Rapport d'évaluation de l'évaluation environnementale du
projet de mine de spodumène de lithium Authier
de Sayona Mining Ltd.

— Volet Eau souterraine —

Remis à Sayona Mining Lté.

Par
la Société de l'eau souterraine Abitibi-Témiscamingue

Figure 1: Capture d'écran de la Fig. 3-2 Angles des pentes recommandés du PRRSM

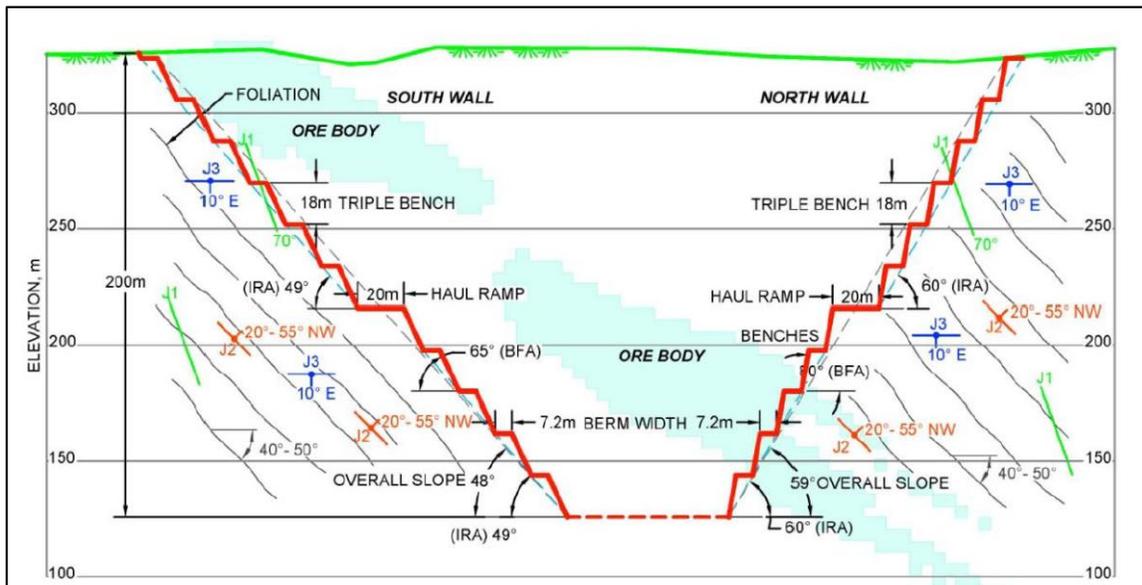
La Sct. 3.1 *Travaux d'exploration et description du gisement* de l'ÉE devrait présenter la coupe transversale nord-sud-profondeur du gisement. À défaut, une figure du modèle par bloc de lithium se trouve dans le PRRSM (*Fig. 3-2 Angles des pentes recommandés*) (voir aussi ÉE – Annexe A).

On peut constater à l'examen de la *Fig. 3-2 Angles des pentes recommandés* du PRRSM que le gisement présente un pendage du sud vers le nord et qu'il « *demeure ouvert (...) en profondeur* » (ÉE. Sct. 3.2 *Campagne de forage de 2017*), ce qui signifie que tout approfondissement de la fosse devrait se faire en excavant la paroi Nord. Cette paroi étant déjà accotée sur la limite sud de l'esker Saint-Mathieu-Berry (Sable et gravier / Roc), il est raisonnable de prévoir que tout agrandissement vers le nord viendrait empiéter sur l'esker. À titre comparatif, la mine Québec Lithium de CATL à La Corne a vu la taille de sa fosse agrandie dans chacune des trois dimensions et son volume majoré de 45 % entre 2011 (étude de faisabilité) et 2013 (étude approfondie)).

Recommandation # 5 (SML) : Ajouter une figure du modèle par bloc de lithium à la Sct. 3.1 *Travaux d'exploration et description du gisement* de l'ÉE.
